留明西側  
海域の断層

北海道電力

断層 A-77

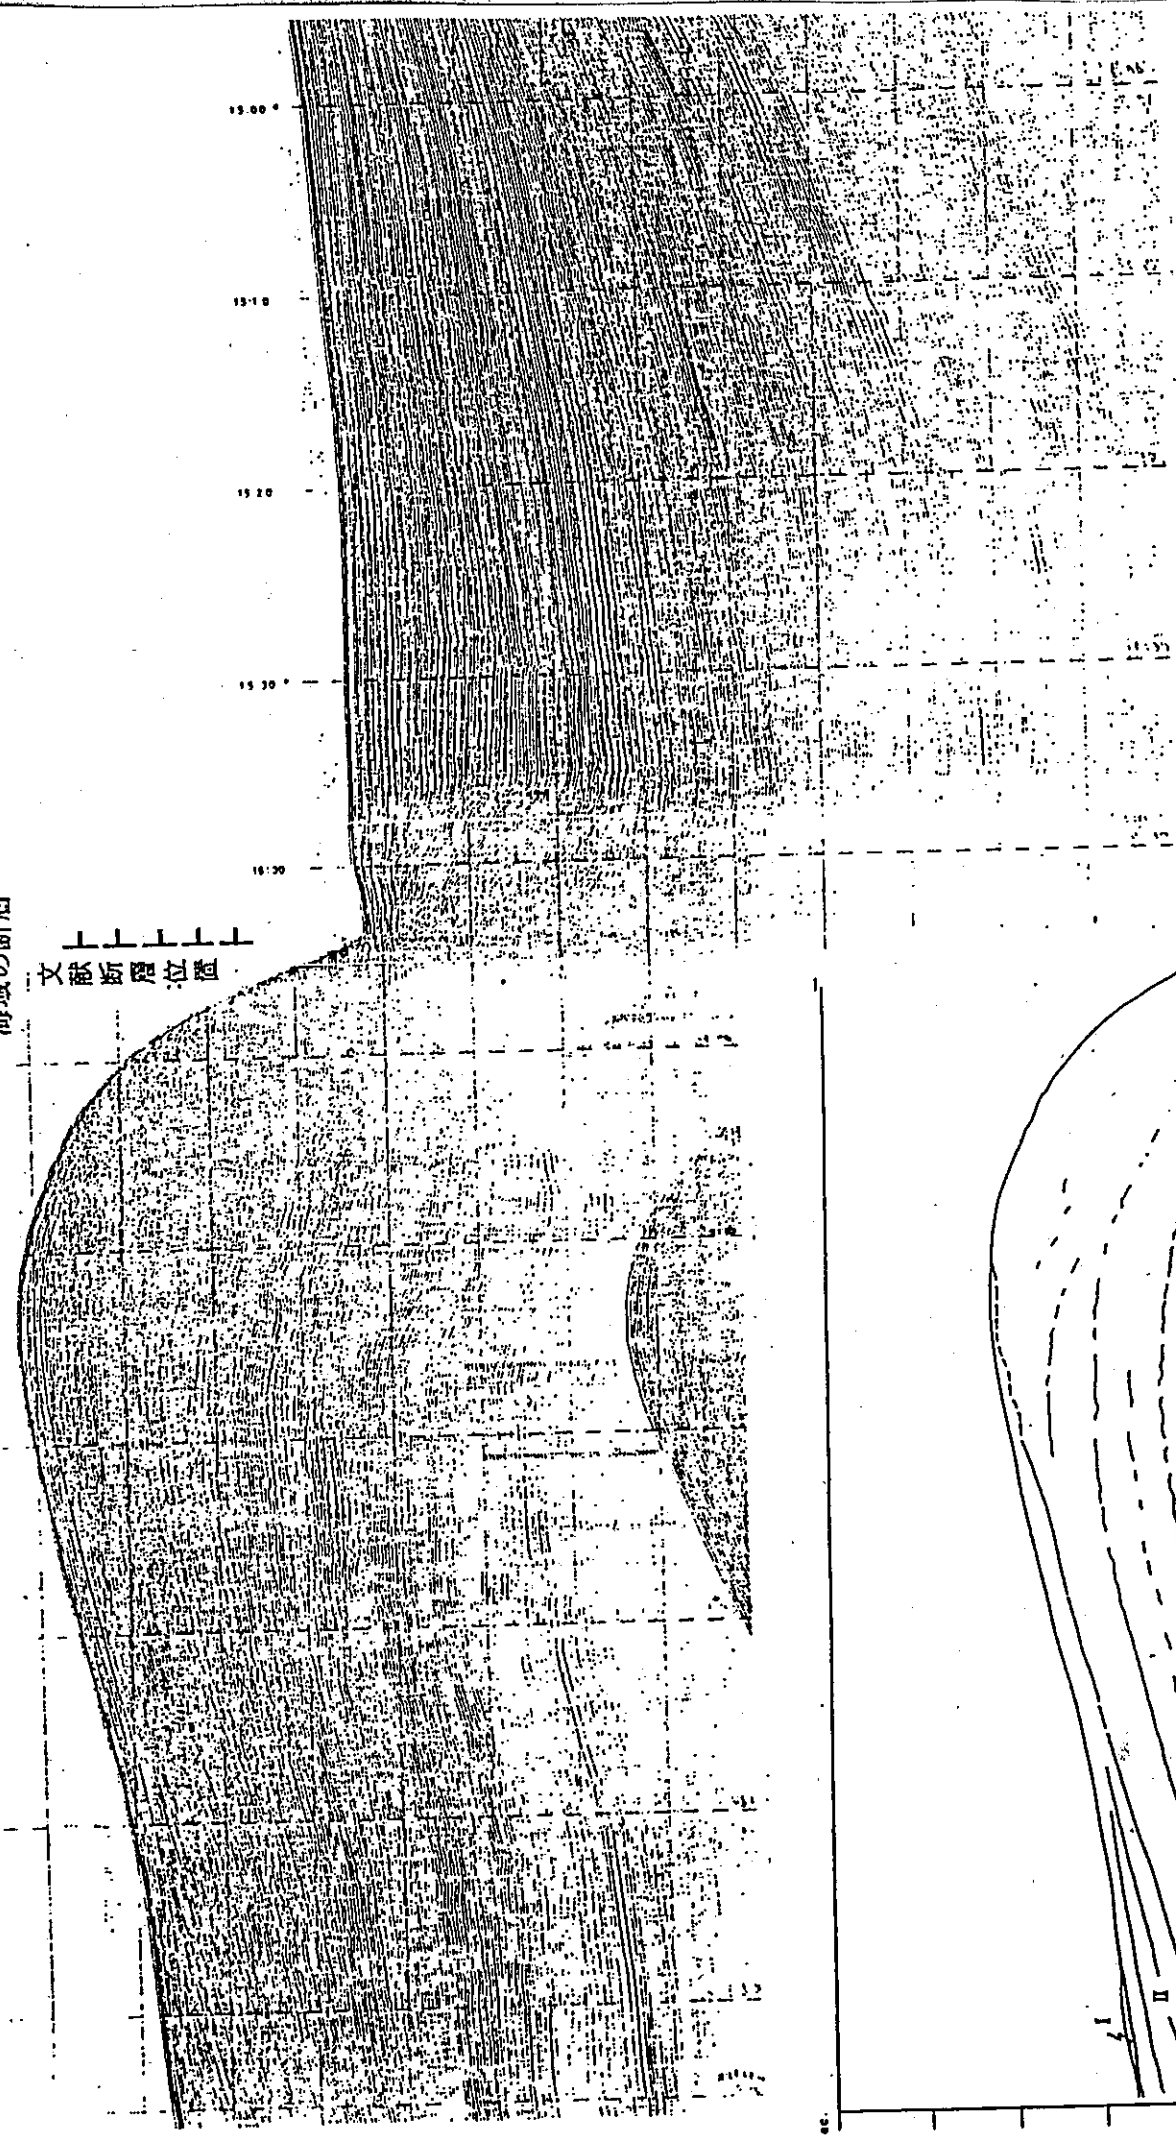
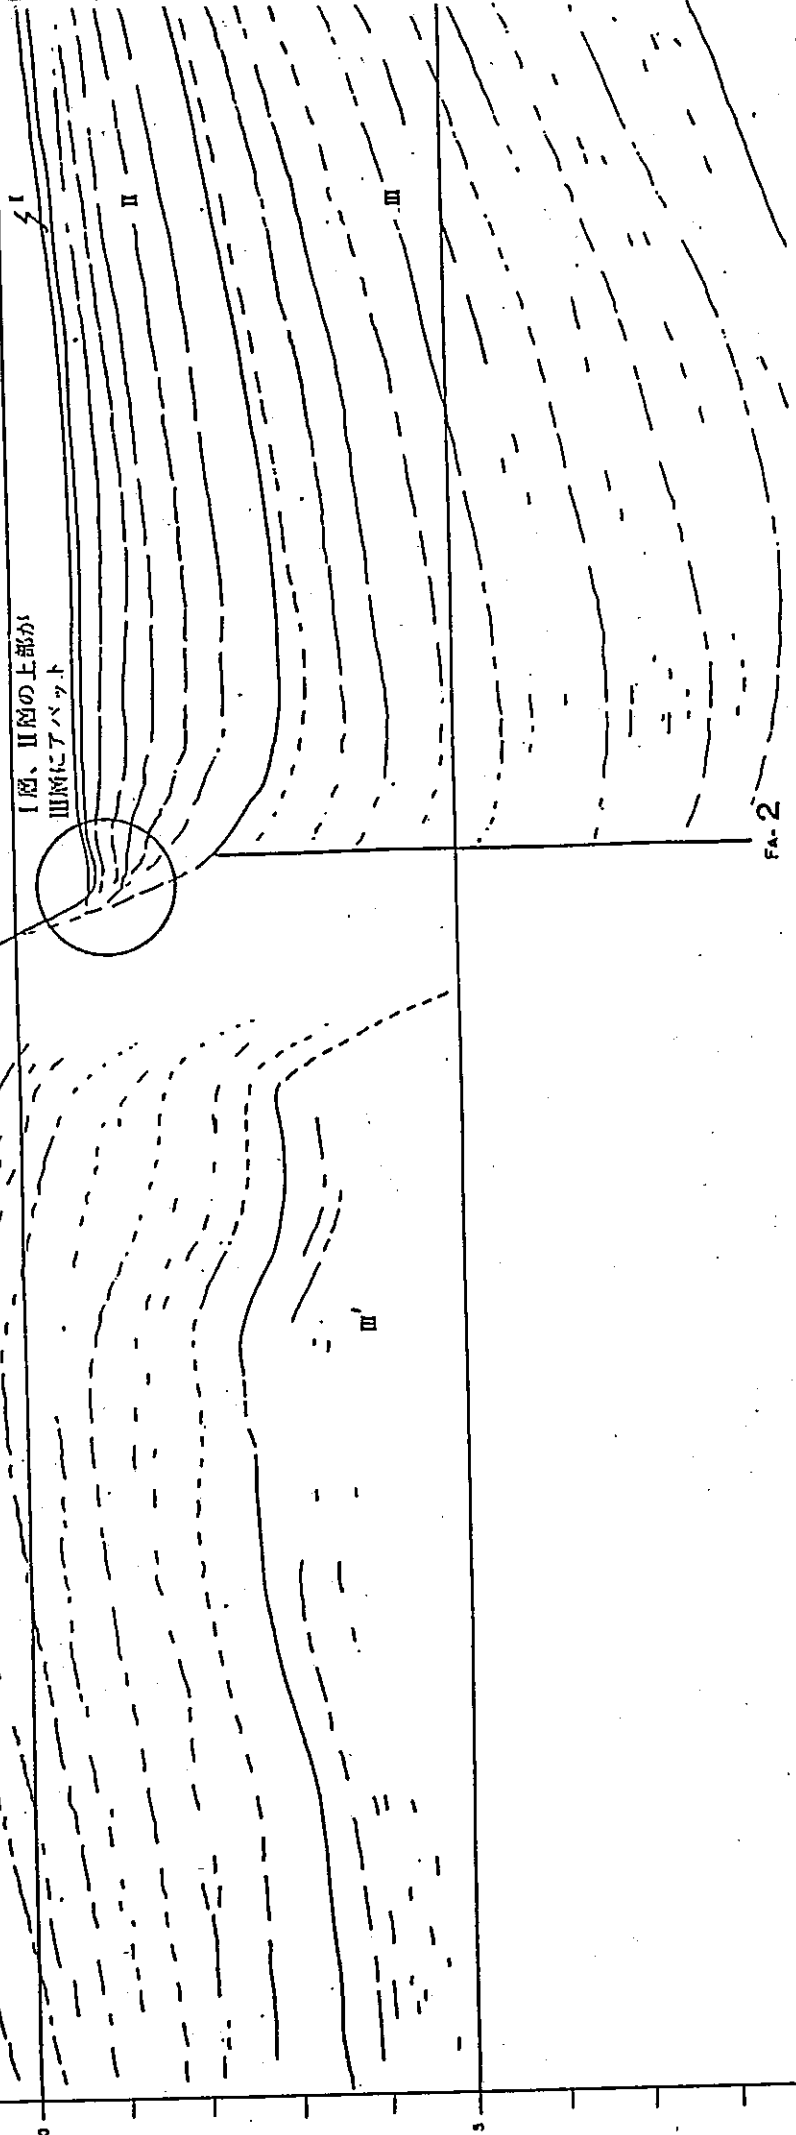
I層、II層の上部が  
III層にアバット

⑭ - 13

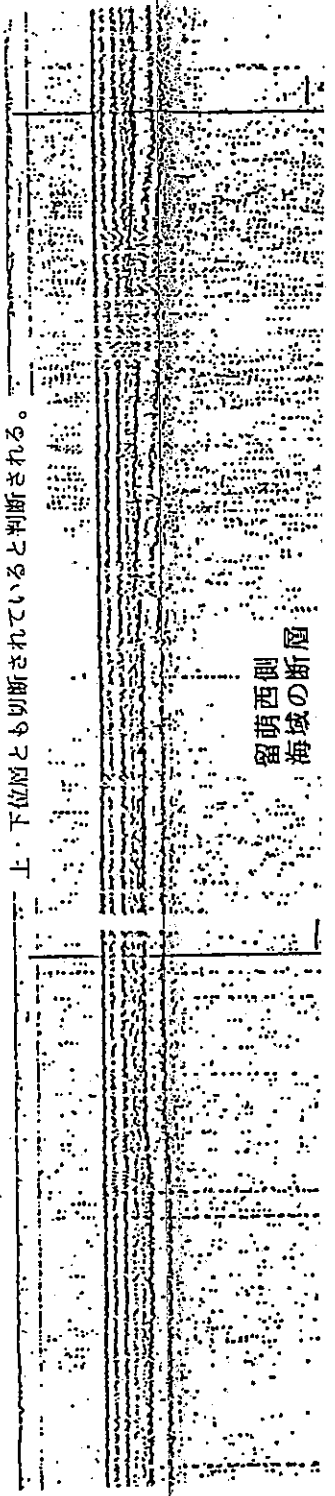
上・下位層とも切断されていると判断される。

⑭ - 13

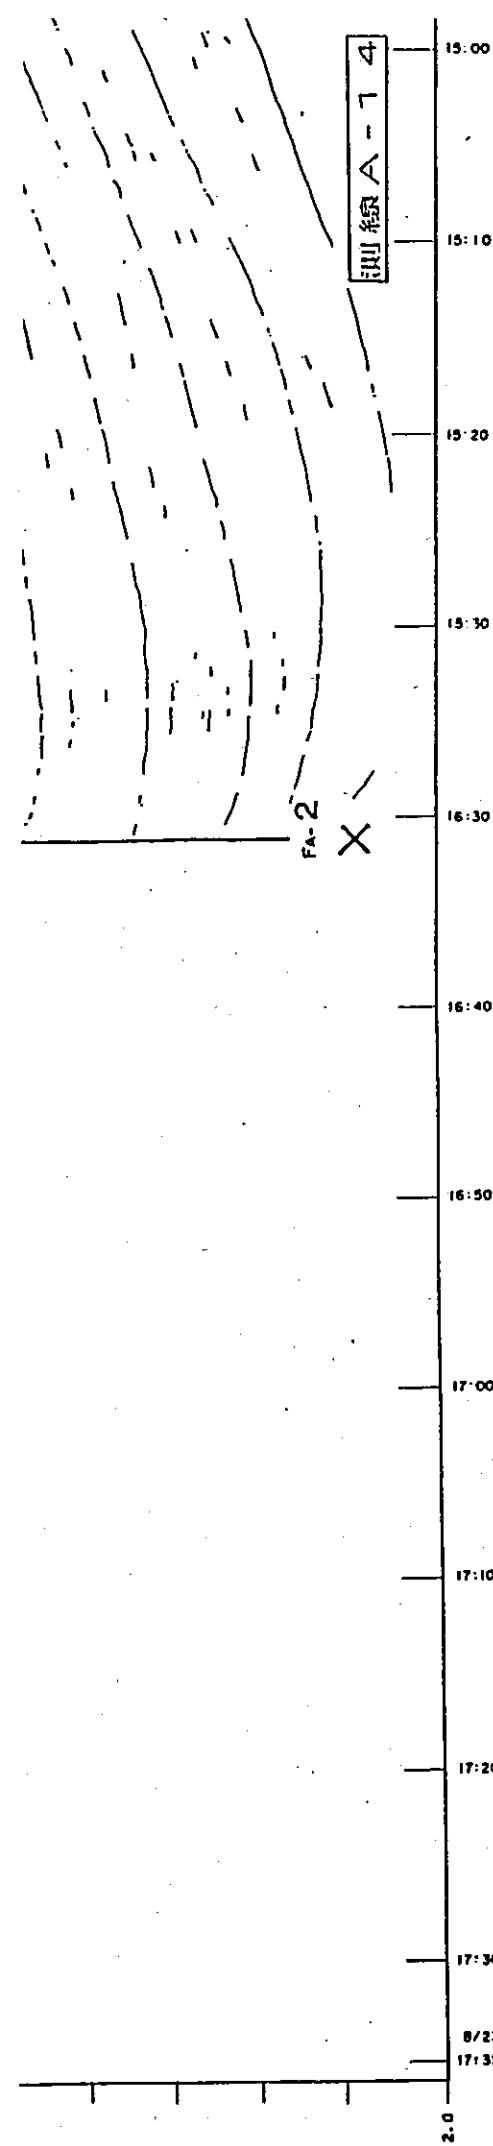
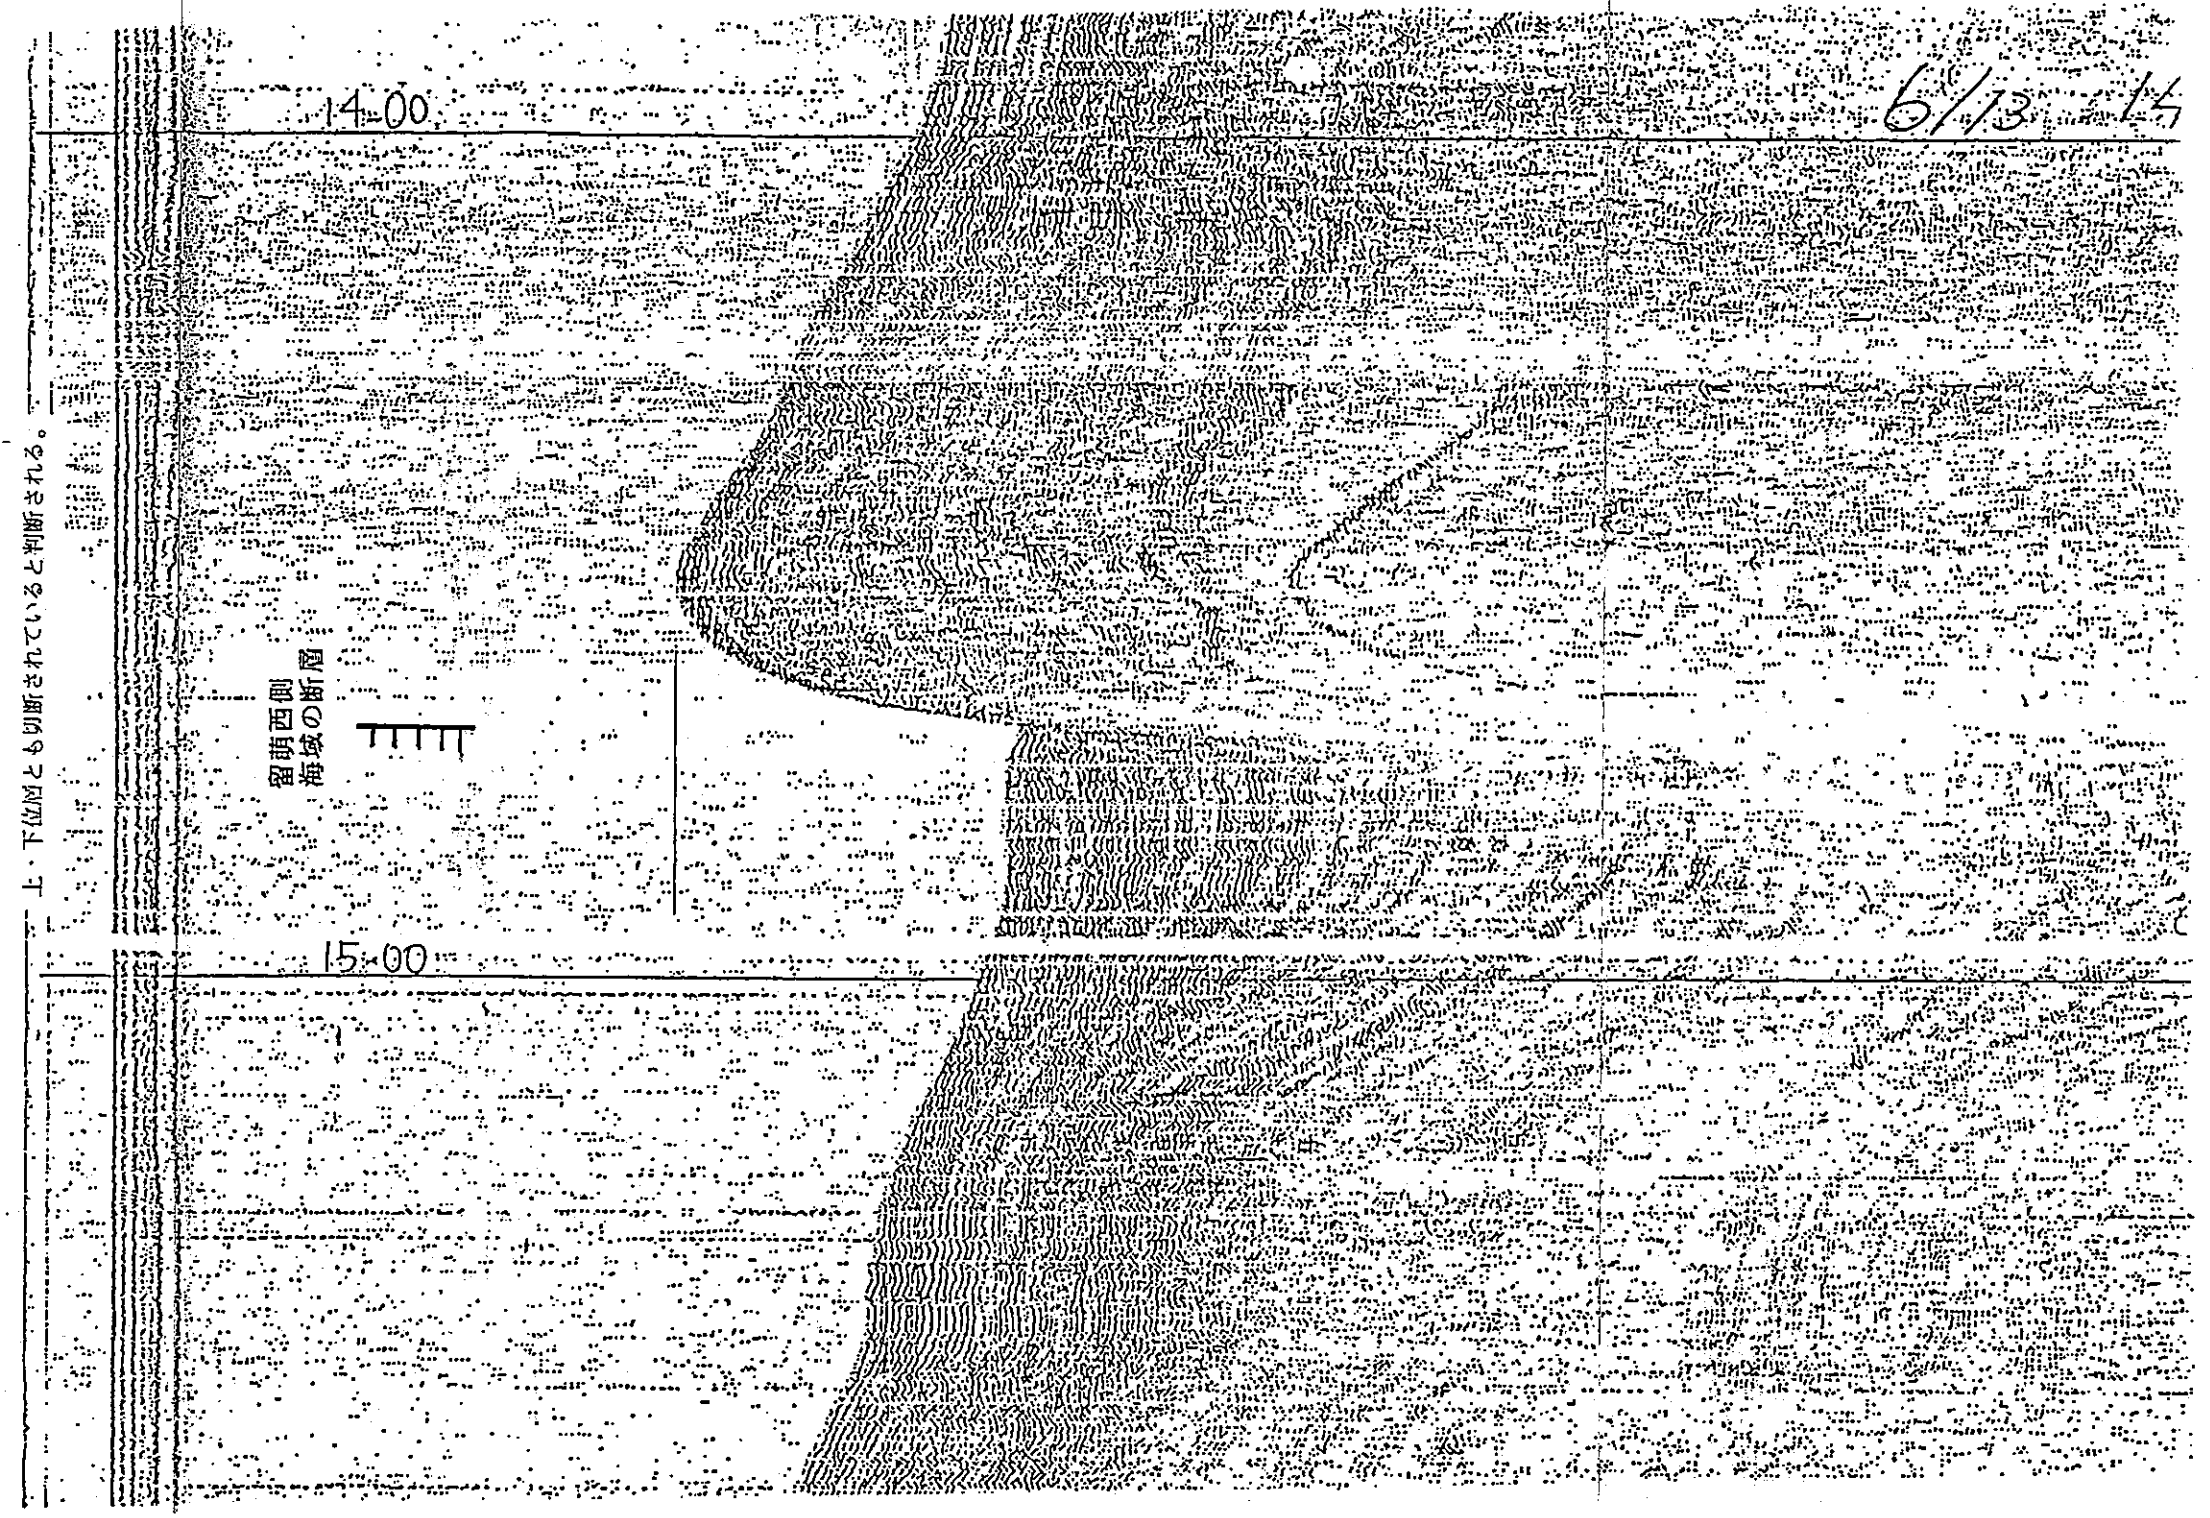
上・下位層とも切断されていると判断される。
